**美浜 3 号機、高浜 1, 2 号機及び大飯 3, 4 号機
設計及び工事計画認可申請
に係る審査会合における指摘事項への回答について
【大山生竹テフラの噴出規模見直しに係る対応】**

2021年12月23日

審査会合における指摘事項（目次）

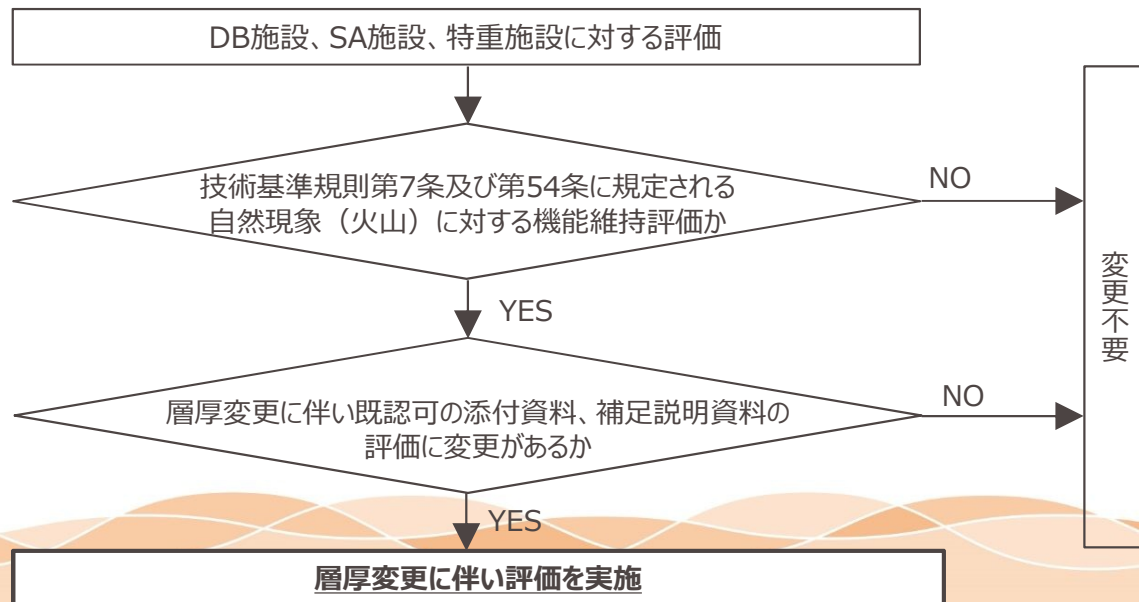
設工認では層厚変更に伴い荷重の影響因子を含む設備を評価対象としているが、その他の影響因子を対象外としている理由を説明すること。

○DNP設置許可では全ての防護対象施設に対して、火山灰の影響因子毎に個別評価を行った結果、層厚変更により評価結果が変わる影響因子は荷重と閉塞※であった。（詳細は参考5～10）

○荷重については、新規制基準工認では添付資料に構造強度評価の結果を示しており、今回の設工認においても同様に、構造強度評価を設工認の添付資料に示している。

○閉塞については、今回の設工認では、設計方針に変更がないことから、申請書の変更は行っていない。

主蒸気逃がし弁（消音器）及び主蒸気安全弁（排気管）の閉塞評価は、DNPの層厚に対して消音器及び排気管への火山灰の侵入により機器の機能に影響がないこと、及び設計方針に変更がないことをDNP設置許可段階で確認しており、設工認における閉塞に関する設計方針は、新規制基準適合時の工認から変更がないため、申請書の変更はない。（詳細は参考1）

タンク屋根板の評価条件（温度）変更

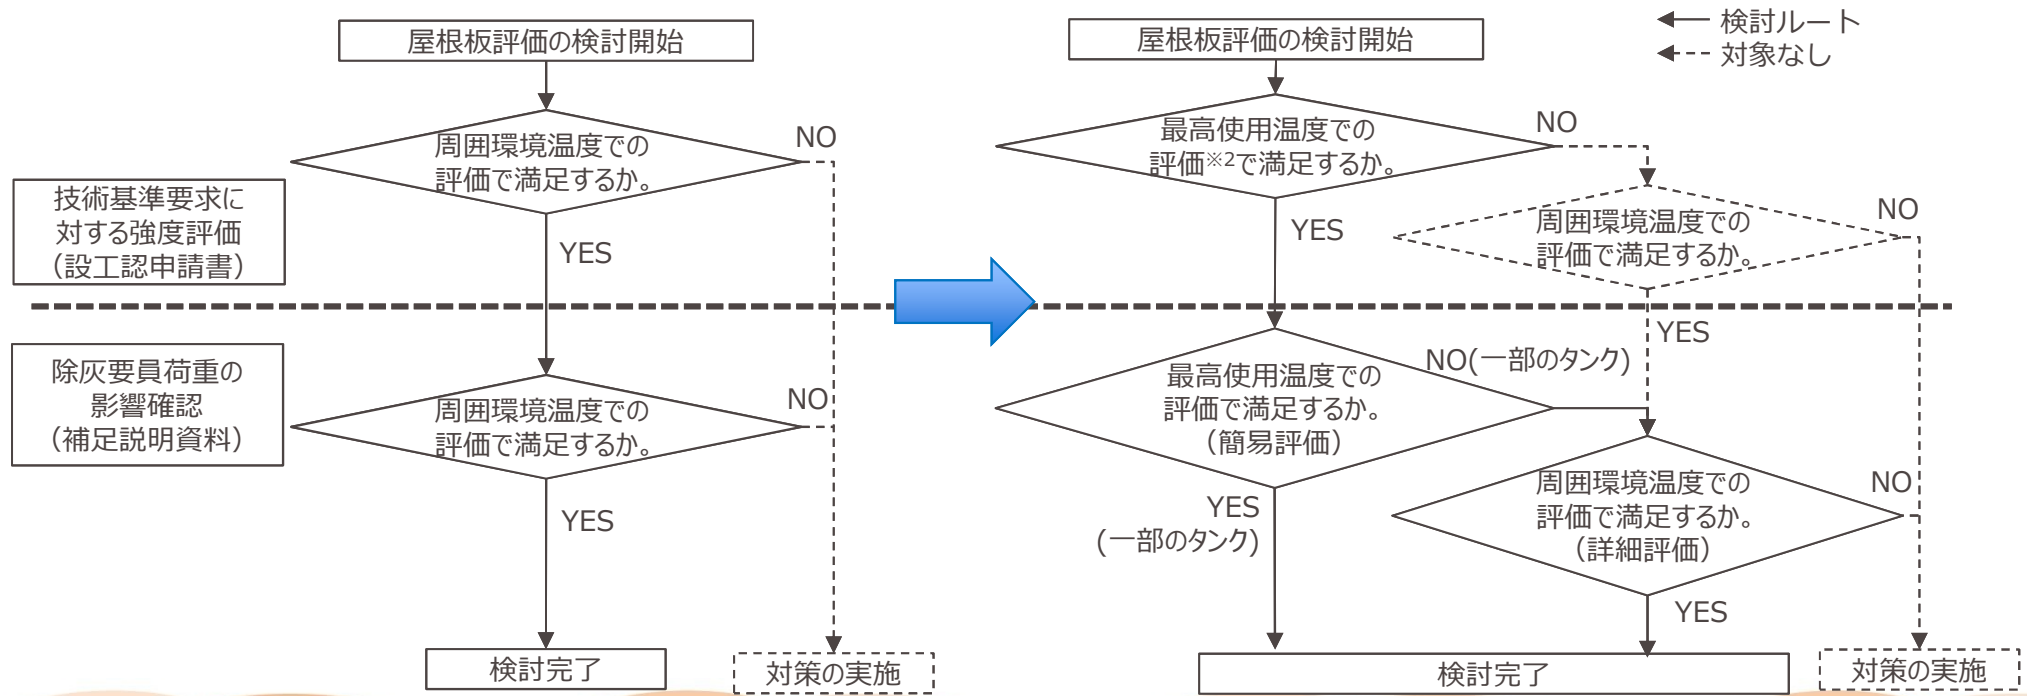
既認可から評価方法や評価条件を変更しているが、変更した理由と変更に対しての保守性の担保の考え方を示すこと。

○DNP設工認の申請時には、屋根板の評価温度を周囲環境温度に設定し、申請書での強度評価及び補足説明資料での除灰要員荷重の影響確認を実施していた。（評価温度の変更対象：美浜3号機の燃料取替用水タンク、復水タンク、高浜1・2号機の燃料取替用水タンク）

○しかしながら、既工認では屋根板の評価温度として最高使用温度を用いていることから、以下のフロー図に基づき評価温度を設定することとし、申請書での強度評価の屋根板評価温度は、既工認と同じ条件（最高使用温度）に戻す※1こととする。

○なお、本内容については、今後の設工認の補正時に反映予定である。

建屋の評価対象部位の選定フロー

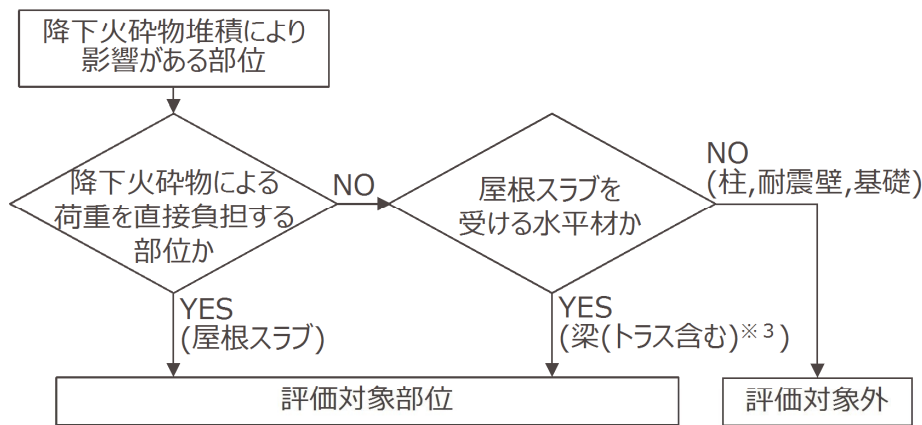
降下火砕物に対する構造強度評価について、評価対象部位の網羅性・代表性を説明すること。

- 評価対象部位の選定の考え方は、評価対象となる設備及び建屋の構造に違いがないことから、代表プラントである**高浜3,4号機と同様**である。(建屋の評価対象部位にトラス及び一次部材の梁を新たに含める方針に変更したことに伴う、具体的な補正内容は参考3参照)

- 屋外タンク及び海水ポンプについては、新規制基準適合時の工事計画において、網羅性・代表性を踏まえて評価部位を選定しており、今回評価部位の変更はない。
- 建屋は部材の種類や諸元によらず荷重のみで評価できる新規制基準適合時の工事計画の評価手法から、部材に発生する応力等と許容値を直接比較する評価手法に変更しており、**評価対象部位を選定する必要があることから、下図の選定フローに基づき評価対象部位を選定する**。評価対象部位の選定の考え方の詳細は次ページで示す。

- 現状申請内容において、トラス・一次部材の梁は主架構^{※1}を構成する部位であるため評価対象部位としていなかったが、水平材として屋根を構成する部位でもあることから、説明性をより向上させるため評価対象部位に含めることとした^{※2}。具体的には、屋根を構成する部位を「屋根スラブ及び梁(トラス含む)」とし、二次部材の梁に加えてトラス及び一次部材の梁を新たに含める。
- 本内容については、今後の設工認の補正時に反映予定である。(具体的な補正内容は参考3参照)

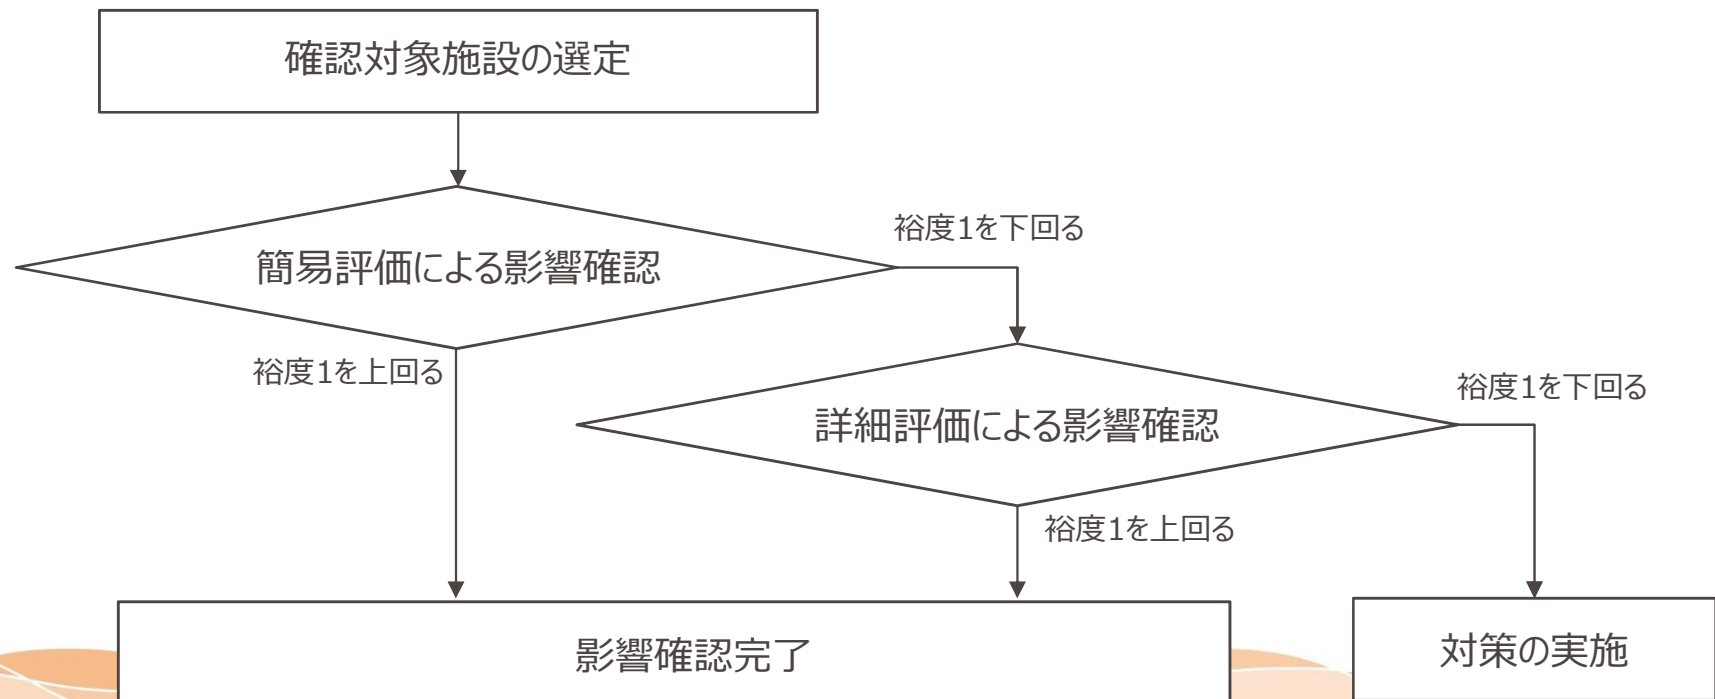
除灰要員荷重に対する影響確認結果を示しているが、実際の運用と比較して除灰要員荷重の設定が保守的であることを示すこと。

各プラントで防護対象施設の中で最弱部の評価結果の裕度が最も低い建屋及び設備を代表施設として選定。

約100kgの除灰要員が1m²毎に配置されていると同様な荷重状態として、1,000N/m²を追加で考慮。

○ 荷重に対して発生応力等は比例して増加するため、除灰要員荷重追加に伴う荷重の増加率を発生応力等に乗じて算出し、簡易評価を行う。

○ 簡易評価で裕度1を下回った施設については、評価内容の精緻化を行い、詳細評価を行う。
